Anpassung der Ausschreibungsunterlagen: 02.06.2025

Montpellierbrücke Mitte

AUSFÜHRUNGSPLANUNG

Ausbauquerschnitt 03

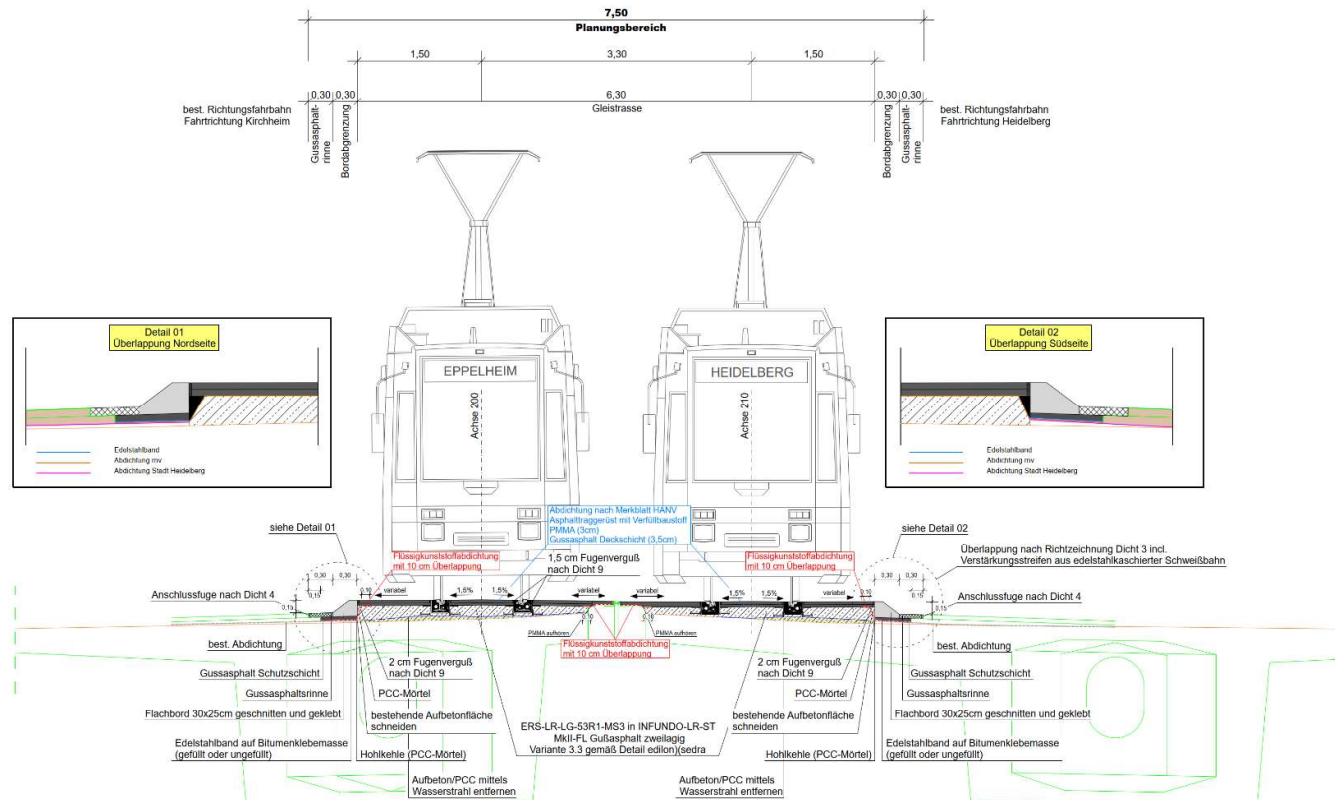
1. Änderung des Aufbaus im Gleisbereich:
Der bisherige Aufbau im Gleisbereich aus zwei Lagen Gussasphalt (Schutzschicht und Verschleißschicht) inklusive der darunter befindlichen Abdichtung aus Bitumenbahnen wird durch eine Abdichtung gemäß dem Merkblatt HANV, Ausgabe 2025, ersetzt.
Die Abdichtung besteht aus einem Asphaltträgergerüst mit PMMA-Füllung und einer Verschleißschicht aus Gussasphalt über der ATG/PMMA Abdichtung.
In den Randbereichen, also im Bereich der Mittelfuge zwischen den Brücken und dem Übergang des Gleisbereiches zur Fahrbahn bzw. Haltestelle, erfolgt die Abdichtung durch eine Flüssigkunsstoffabdichtung.
Bei der HANV-Abdichtung handelt es sich um AGT 8 mit PMMA-Verfüllung. Hierauf wird eine Gussasphaltdeckschicht aus MA 11 S 25/55-55 A vorgesehen.
Zu beachten ist hierbei der Eignungsnachweis gleichwertig dem, der Donau-Asphalt-Mischwerke GmbH & Co. KG für Straßenbaustoffe (Hans-Lorensen-Straße-8, 89079 Ulm). Allgemein ist der Gussasphalt mit einer (schienengeführten) Einbaubohle einzubauen.

Der Anschluss entlang der Schienentröge und Belag wird mit einer Vergussfuge hergestellt.
Die Ausbauquerschnitte 1 und 3 wurden entsprechend angepasst und zum besseren Verständnis beispielhaft beigelegt (S. 3, 4).
